Л И С Т У Т В Е Р Ж Д Е Н И И
изменения отраслевых стандартов
сборника "Изогреватели парово-
дяные тепловых сетей"

ИЗМЕНЕНИЕ № 3

ОСТ 108.540.104-76
 ПОДОГРЕВАТЕЛИ ПАРОВОДЯНЫЕ
 КАМЕРЫ ВОДЯНЫЕ ЗАДНИЕ
 ФЛАНЦЫ
 Конструкция и размеры

Черт. 1

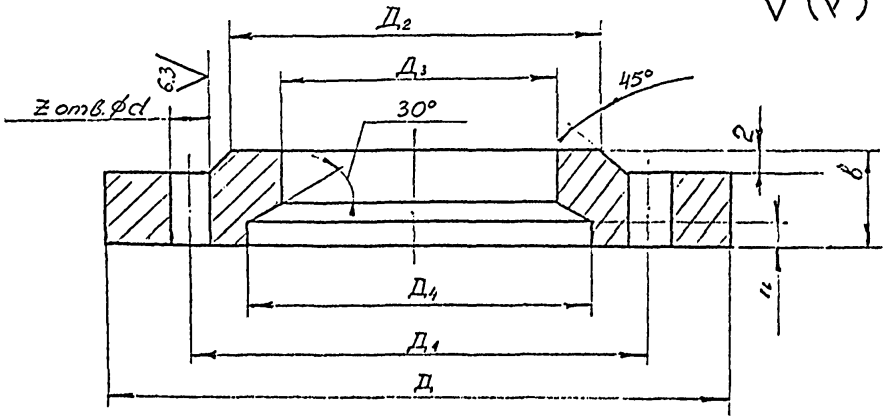
Пункт 2. Чертеж заменить на черт. I и черт. 2 ;

пункт дополнить словами: "Неуказанные предельные отклонения размеров: H_{14} ; h_{14} ; $\pm \frac{7716}{2}$ ".

Черт. 2

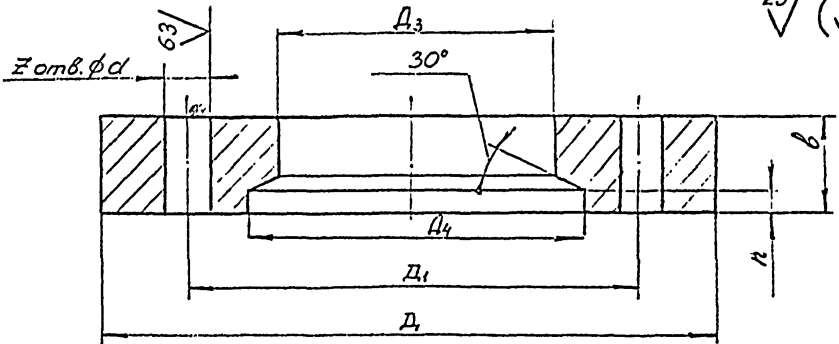
Для подогревателей, поставляемых в страны США.
